改善箇所説明図

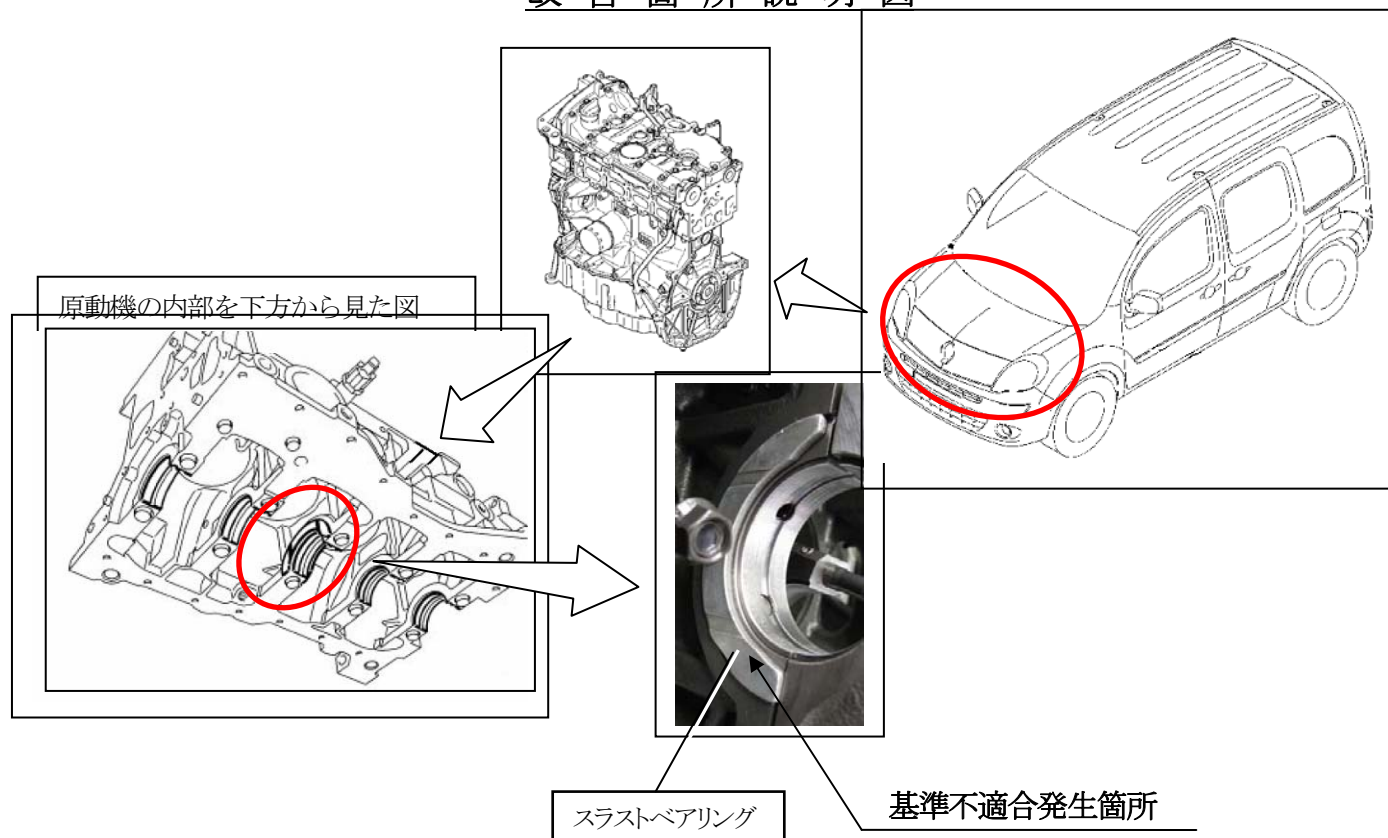
原動機において、クランクシャフトのスラストベアリングを誤った向きで取り付けただものがある。
そのため、そのまま使用を続けると、原動機の作動時に内部の潤滑が不良となり焼き付きを起こし、最悪の場合、原動機が停止し、再始動ができなくなるおそれがある。

注: ☐ は不具合部品を示す。

全車両、原動機を新品と交換する。
